第4回
鳥取沿岸海岸保全基本計画の変更に関する技術検討会
説明資料

令和7年3月14日

鳥 取 県

■第3回技術検討会における主な意見と対応

気候変動を踏まえた設計沖波（50年確率周期）の設定

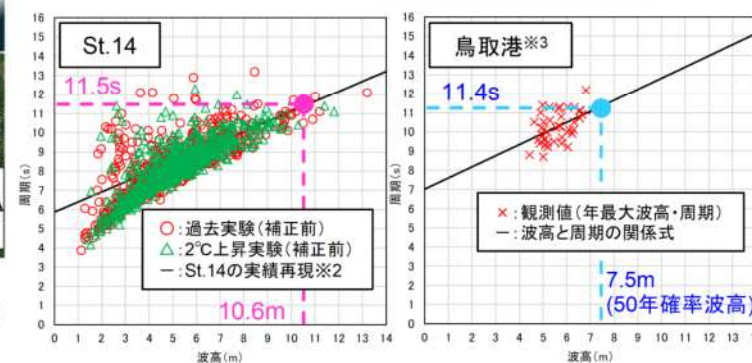
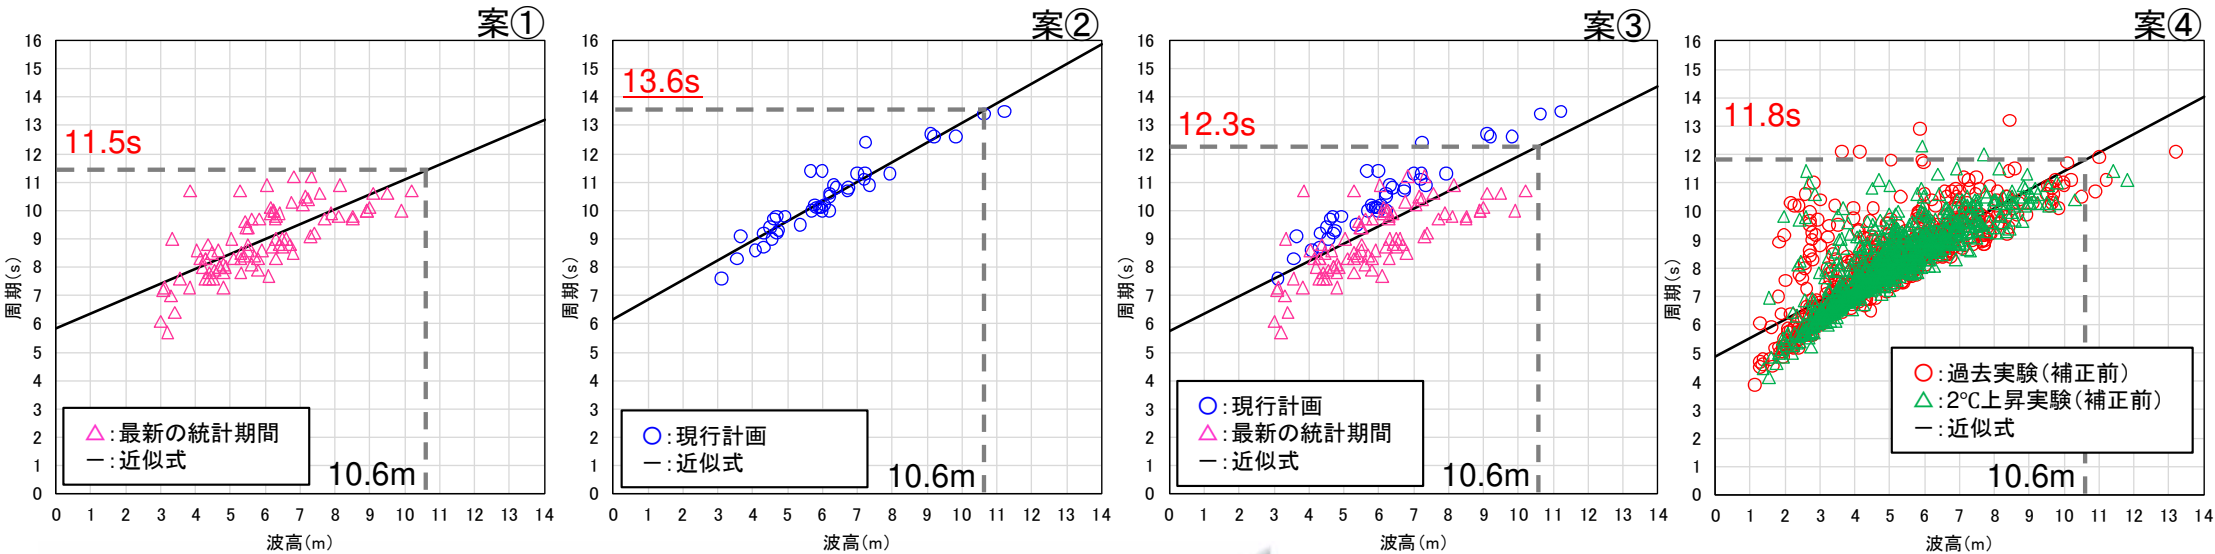
議事	意見	対応など	参照
① 議事5： 波浪 (周期)	現行計画より周期が下がることについては、慎重に判断する必要がある。その理由は、海岸保全施設の技術上の基準を定める省令では、観測記録や将来予想される最大の波浪を考慮しつつ、到達するおそれが高い波浪を設計波として定めることとなっている。最大の波浪という波高をイメージするかもしれないが、周期についても含まれる。過去の観測記録を確認すると、周期が12秒程度の波浪は何度か発生しており、そういったものをどう取り扱ったのかを説明する必要がある。また、今後、護岸の高さを決めていく際、波高が上がっても、周期が下がれば、波のうちあげ高や越波流量は同じ程度になるかもしれないし、あるいは周期の方が遡上高にはきいてくるため、結果的に現在よりも波に対する安全性が低くなるかもしれない。これらのことを踏まえ、周期が現行計画より下がるという理由を整理する必要がある。 実績の周期が12秒程度だということを踏まえると、確率波高計算処理システムによる周期が11秒程度と短いことは気になる。計画値としては、12秒は下回らないほうがよいのではないかと。波高と周期の関係式を見直すなどしてはどうか。	ご指摘を踏まえ、気候変動を踏まえた設計沖波(50年確率周期)は、<u>現行の安全度を下回らないようにするため、現行計画で使用されている方位別の波高と周期の関係式を用いて設定した。</u> ※第3回技術検討会からの変更点	7頁～
② 議事5： 波浪 (方位毎の設計沖波)	方位毎の設計沖波については、全方位の将来変化率を一律に乗じるのではなく、今回の計算結果から各方位の変化率を算出し、方位毎にそれぞれの変化率を乗じて設定したほうがよいのではないかと。少なくとも、卓越する波向の変化率について確認する必要がある。	ご指摘を踏まえ、気候変動を踏まえた設計沖波(50年確率波高)は、<u>方位毎に波高の将来変化率を算出し、それぞれの変化率を乗じて設定した。</u> ※第3回技術検討会からの変更点	9頁～
③ 議事6： 計画外力の 設定(案)	気候変動を踏まえた海岸保全のあり方検討委員会でも議論になったが、2℃上昇だけではなく、4℃上昇も考慮していくということに対して、どう対応するのか。管理者としては、4℃上昇時の結果も把握しておいた方が判断はしやすい。現在の世界情勢からすると、2℃上昇よりは高くなる可能性が高いことから、何か対応を考えてほしい。	今回は2℃上昇のみの検討を行う。 ただし、今後、IPCC評価報告書やd4PDFが更新されることなどを踏まえ、定期的に計画の点検・見直しを行い、現状の想定シナリオを著しく上回ることが想定される場合は、同様の手法で新たなシナリオの検討を行う。	—

【第3回技術検討会で提示した設定方法からの見直し】

- 第3回検討会で提示した結果（現行計画より周期が下がること）への意見を踏まえ、周期の設定方法を見直し。
- 気候変動を踏まえた設計沖波(50年確率周期)は、現行の安全度を下回らないようにするため、現行計画で使用されている波高と周期の関係式を用いて設定する方法へ変更。

- 案①: 確率波高計算処理システム※¹における波高と周期の関係式を用いて設定。(第3回検討会で提示した結果)
- 案②: 現行計画で使用されている波高と周期の関係式を用いて設定。(他案と比べてバラツキが少ない)
- 案③: 現行計画と確率波高計算処理システム※¹の推算結果を全て使用した波高と周期の関係式を用いて設定。
- 案④: 第3回検討会で提示したd4PDF5kmによる波浪の将来予測結果に基づく波高と周期の関係式を用いて設定。

⇒ 現行の安全度を下回らないようにするため、案②の設定方法を採用(案②以外は現行計画よりも周期が小さくなる)。

■方位毎の将来変化率（50年確率波高）

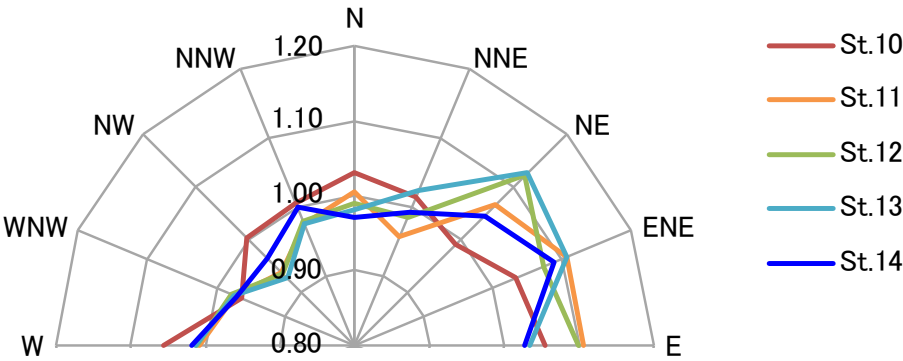
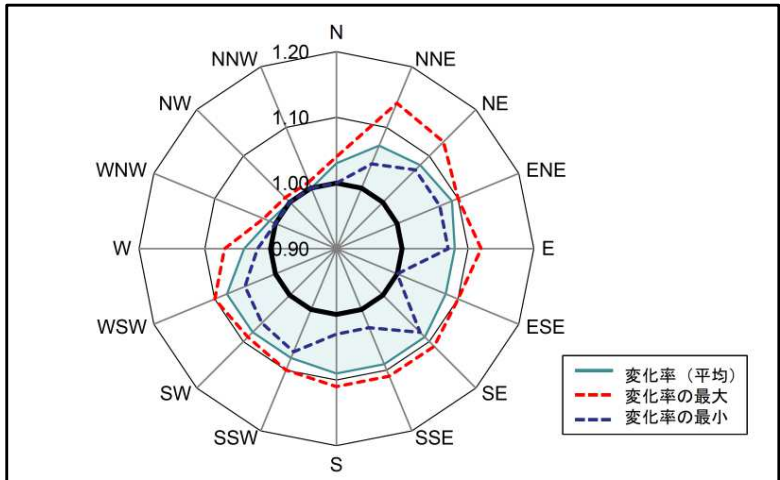
【第3回技術検討会で提示した設定方法からの見直し】

- 第3回検討会で提示した結果(全方位の将来変化率を一律に乘じること)への意見を踏まえ、波高の設定方法を見直し。
- 気候変動を踏まえた設計沖波(50年確率波高)は、方位毎に波高の将来変化率を算出し、それぞれの変化率を乘じて設定する方法へ変更。

- 第3回検討会で提示した波浪の将来予測結果をもとに、沖波推算地点毎の50年確率波高の将来変化率を方位毎に整理。
- 主波向（発生頻度が高く波高が上位3位）であるNW, NNW, Nでは、将来変化率は0.93～1.03。

⇒設計沖波（50年確率波高）は、隣接する島根沿岸と同様、方位毎に、それぞれの変化率（1.00未満は1.00とする）を乗じて設定。

外力（潮位）の実態

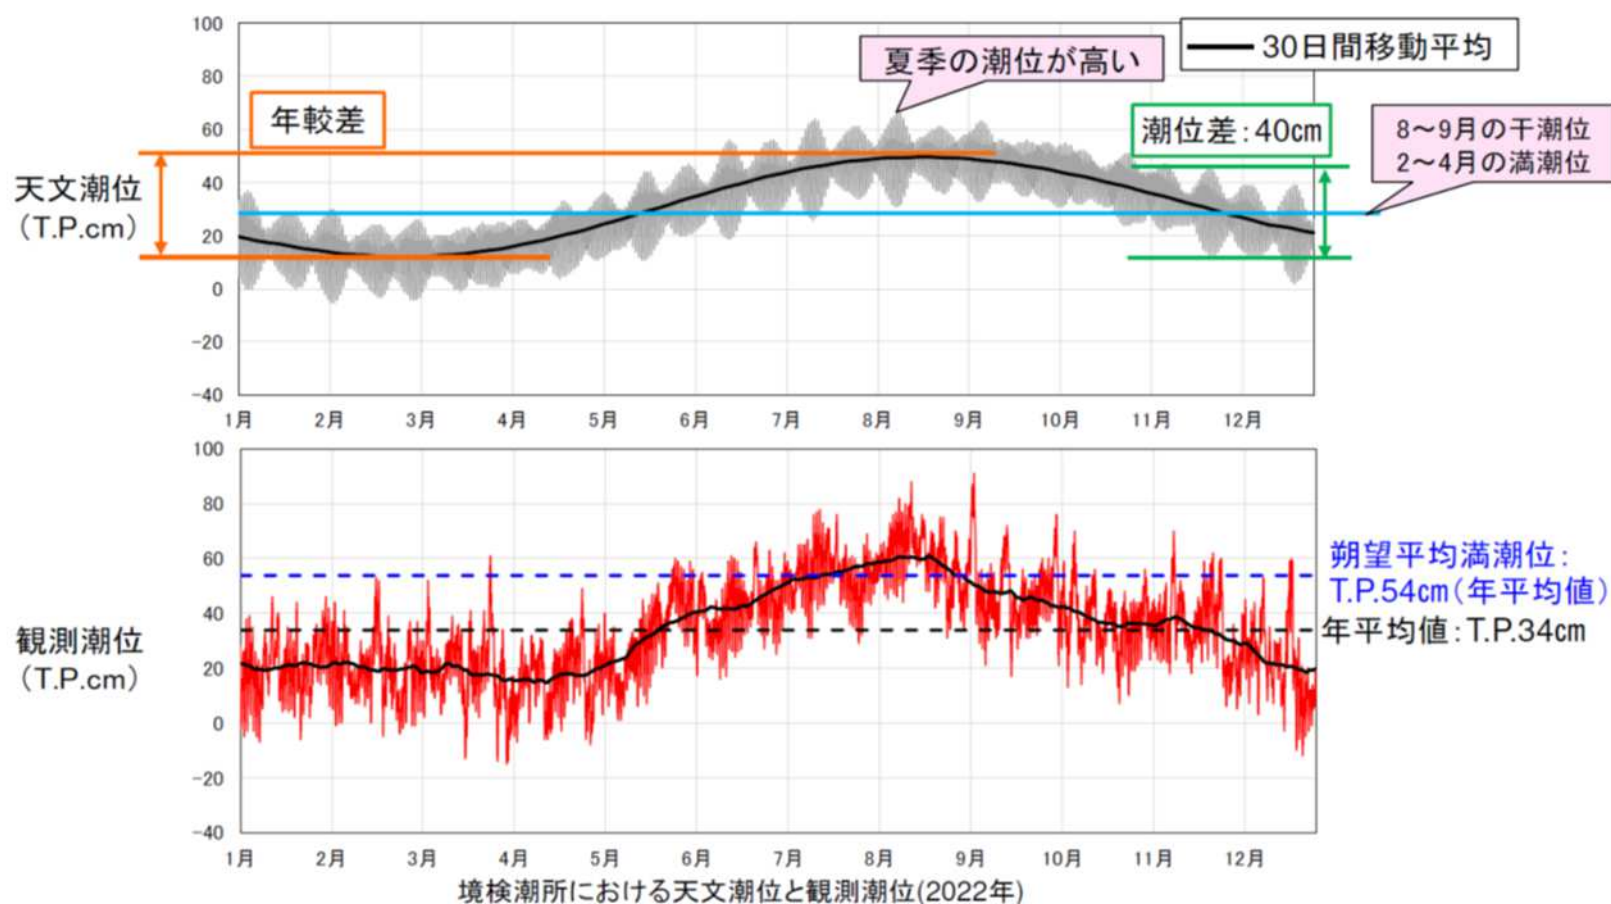
【第1回技術検討会で頂いた意見】

- 鳥取沿岸の潮位は、冬場は低く、夏場は高い特徴がある。現行の朔望平均満潮位は、年平均値を採用しており、冬場では過大に、夏場では過小となっている。将来の台風の強大化を見据えると夏場が更に厳しい状況となる可能性がある。

■鳥取沿岸における朔望平均満潮位の設定

- 隣接する島根沿岸（島根県）の検討事例を参考に、観測値と本検討による将来予測結果を用いて、夏季・冬季・通年における朔望平均満潮位、潮位偏差、うちあげ高を整理し、これらの合計値を現在と将来で季別に比較。
- この結果、夏季が最も大きくなるが、通年と同程度であることから、鳥取沿岸における朔望平均満潮位は年平均値を設定。
- ただし、現時点では将来における季別の潮位差には不確実性（台風の発生時期の変化等）があることから、今後、モニタリングを実施しながら定期的に点検し、大きな変化が想定される場合は必要に応じて見直しを行う。

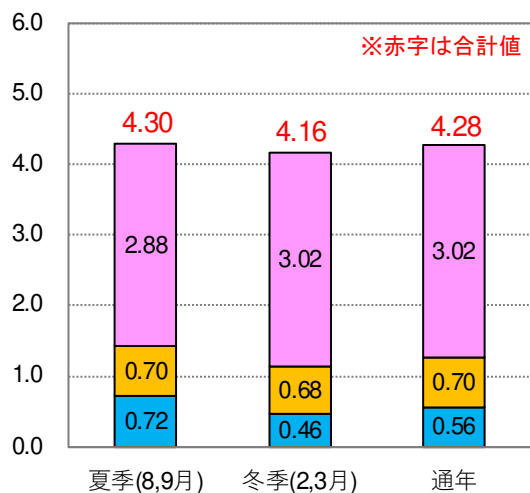
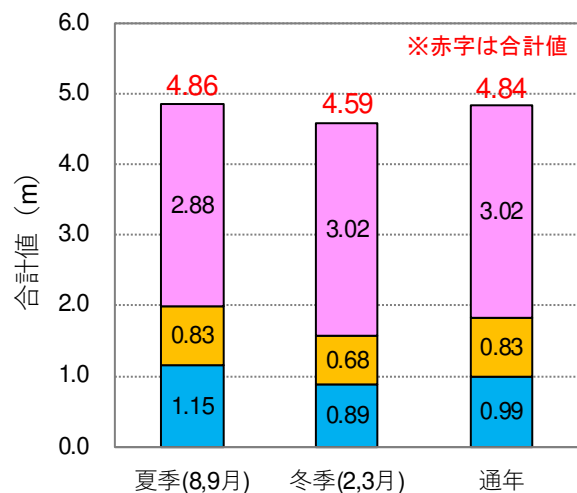
報告	報告内容（第3回技術検討会）	対応など	参照
④ 海岸侵食	第1回技術検討会で提示したBruun則による海面上昇を考慮した汀線後退量の算出を代表海岸で実施する。加えて、第1回技術検討会の指摘を踏まえ、波浪推算の過程における波向きの変化などを整理するなどして、将来の波向き変化等を考慮した検討を引き続き実施していく。	鳥取沿岸の15海岸を対象に、Bruun則による海面上昇を考慮した汀線後退量を各海岸1断面ずつで算出し、砂浜への影響を確認した。 また、第3回技術検討会で提示したd4PDF5kmによる波浪の将来予測結果をもとに、鳥取港地点での将来の波浪特性（波向）の変化を分析した。	26頁～
⑤ 季別の潮位差	鳥取沿岸の潮位は、冬場は低く、夏場は高い特徴があり、現行の朔望平均満潮位は年平均値を採用している。第1回技術検討会において、冬場では過大に、夏場では過少となっており、将来の台風の強大化を見据えると更に夏場が厳しい状況となる可能性がある旨のご意見を頂いた。この件について、他県の状況等も踏まえ第4回技術検討会で対応方針を提示する。	隣接する島根沿岸（島根県）の検討事例を参考に、観測値を用いて、夏季・冬季・通年における朔望平均満潮位、潮位偏差、うちあげ高を整理し、これらの合計値を季別に比較した結果、夏季が最も大きくなるものの、通年と同程度となったことから、鳥取沿岸における朔望平均満潮位は年平均値を設定した。	14頁～
